品番	TMJ40C3LRZ	品名	壁付サーモ13 (シャワバス・寒) (浴室) (JIS)	1 / 4
----	------------	----	---------------------------------	-------

■互換性に関する注意情報

件名	整流キャップ交換の注意情報						
対象製品	TBF20 型	TBF21 型	TEM47 型	TKHG31P 型	TKJ30U3 型	TKY12 型	TMG20 型
	TMG40 型	TMHG40 型	TMJ30UC3 型	TMJ40 型	TMN40 型	TMY11 型	TMY140 型
	TUB31 型	TUB40 型

件名	水栓取付脚補修時の注意情報		
対象製品	TMF40ARX TMF40AZRKX	TMG40ARX TMG40ARKX	TMJ40ARX TMJ40ARKX 他

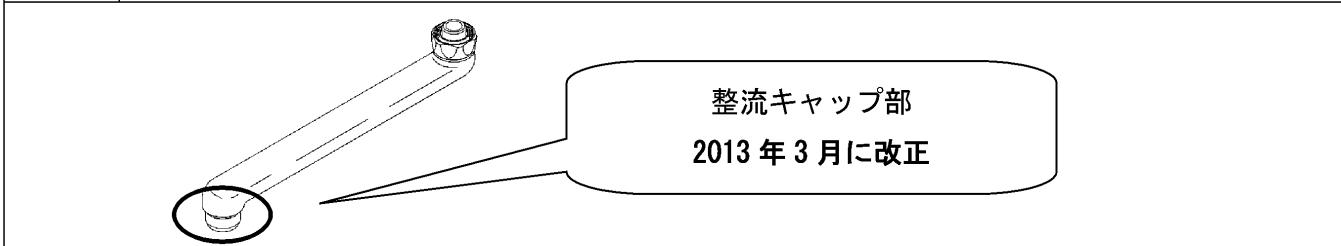
前期・後期型製品識別方法

<p>〈前期型〉</p> <p>【ブッシュ有り】 【ブッシュ無し】</p>	<p>〈後期型〉</p>
---------------------------------------	--------------

<p>【前期型がついている場合】</p> <p>パッキン以外の部品が必要な場合は『THY508-1』で一式交換してください。</p>	<p>【後期型がついている場合】</p> <p>パッキン・内筒は部品単独で交換が可能です。</p>
--	---

注意 前期・後期どちらの場合も THY508-1 一式交換で互換性があります。

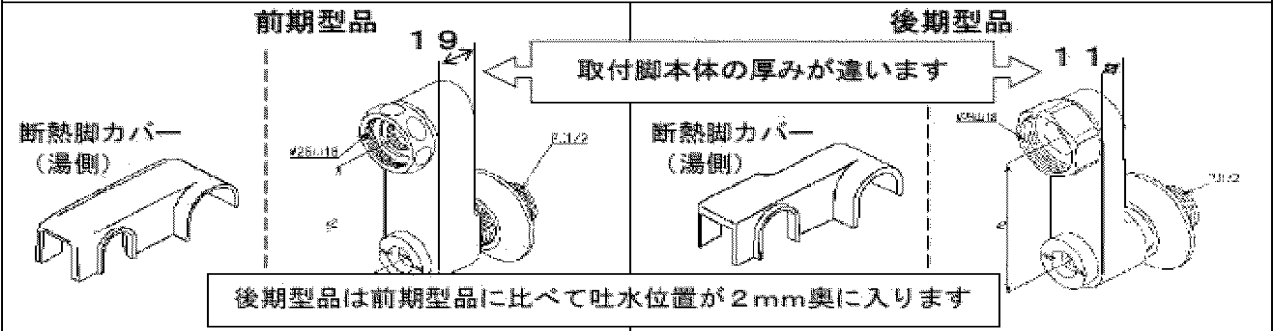
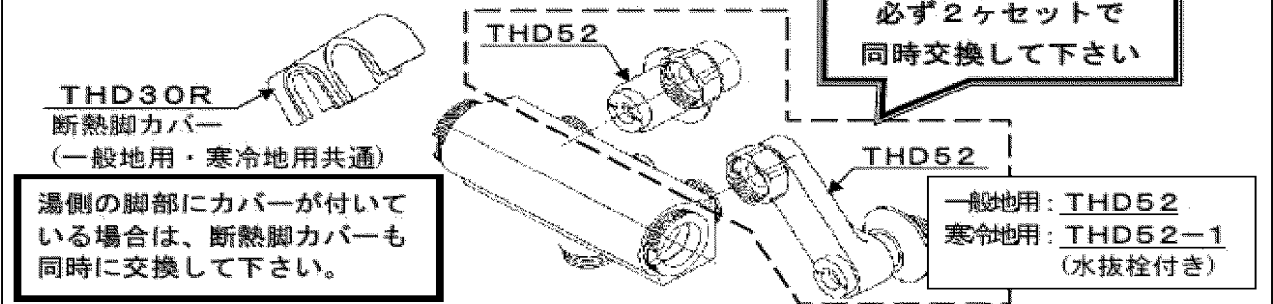
金具補修品互換性情報	製品の前期型品・後期型品を識別し、それぞれに対応した補修品を選定してください。	2-A1-0016
-------------------	---	-----------

新旧製品識別方法

【前期型品の取付脚本体を交換する場合】

【取付脚本体以外のパーツのみを交換する場合】
